質疑回答書

2020（令和2）年 7月16日

契約番号 2020000880

件 名 ゆめが丘浄水場天日乾燥床砂補充等整備工事

工 事 名	伊賀水道用水供給事業		
	ゆめが丘浄水場築造工事		
施工箇所名	三重県伊賀市ゆめが丘		
図面の種類	配 置 平 面 図		
縮 尺	S=1:500	図面番号	1
事務所名	三重県伊賀水道建設事務所

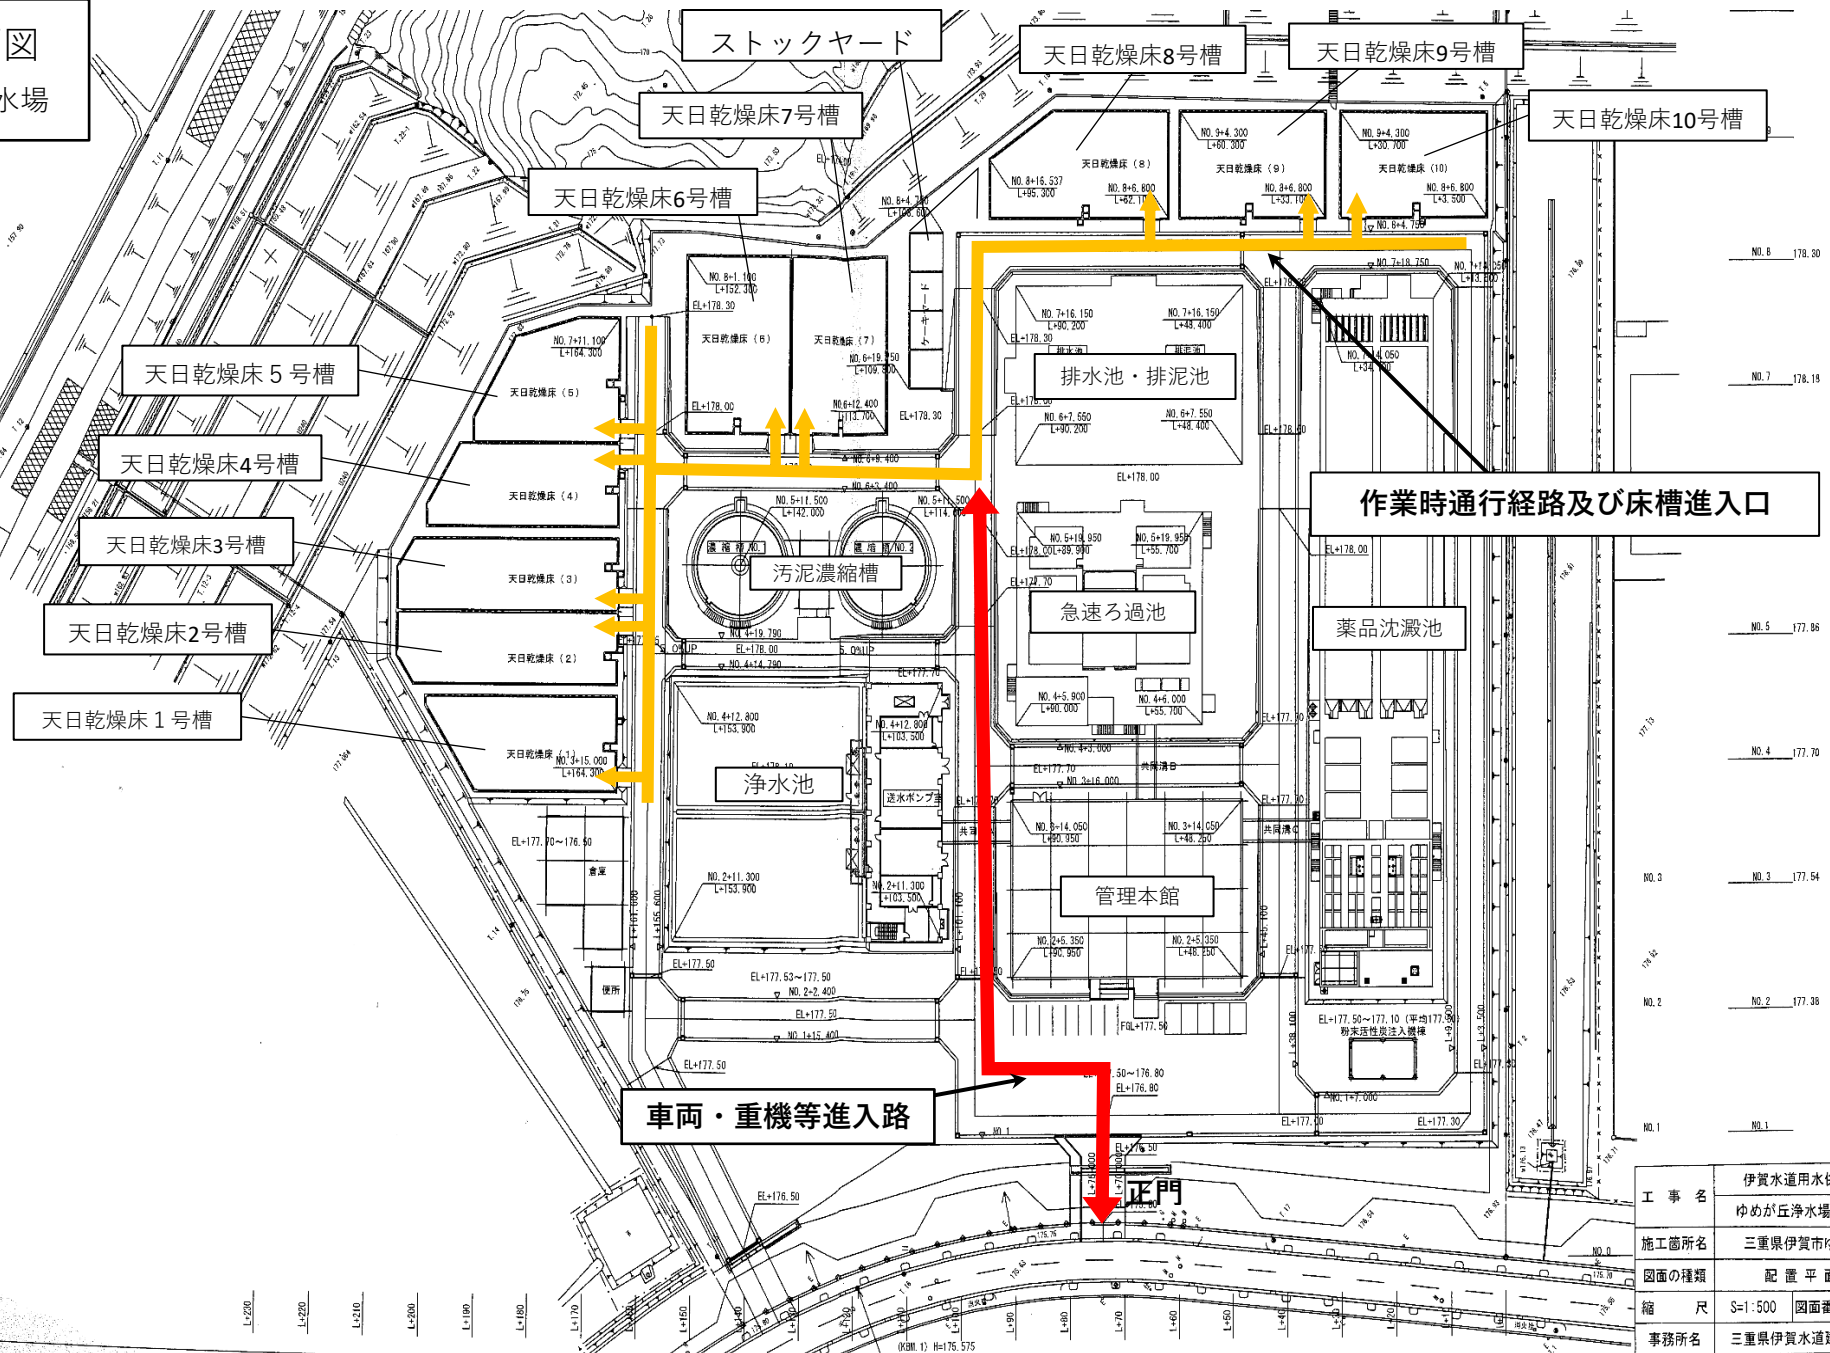
質 疑	回 答
1 本工事は月 1 回、6 か月の施工がありますが、工事一時中止に伴う増加費用について記載されておりません。どのように考えているか明示願います。	1 施工可能の時期と条件を予め示しており、伊賀市建設工事標準請負契約約款第 16 条第 1 項及び第 20 条第 1 項で規定されている工事一時中止には該当しないと判断したため増加費用は計上していません。
2 発注者が想定しているバックホウの進入箇所及びダンプトラックの運行ルートを明示願います。	2 場内の通行経路及び天日乾燥床の進入口について、別紙のとおり提示します。
3 技術者及び現場代理人はこの工期の間は拘束され、ほかの工事の技術者及び現場代理人になれないのでしょうか。また、拘束期間はどの位になるのでしょうか。	3 本工事については「伊賀市建設工事等発注基準」及び「伊賀市建設工事における技術者等配置基準」の規定により、伊賀市が発注した競争入札にかかる主任技術者の手持ち制限は 2 件以内、現場代理人は本工事 1 件となり、当該工事の着手日から完成報告書の受理日までが拘束期間となります。
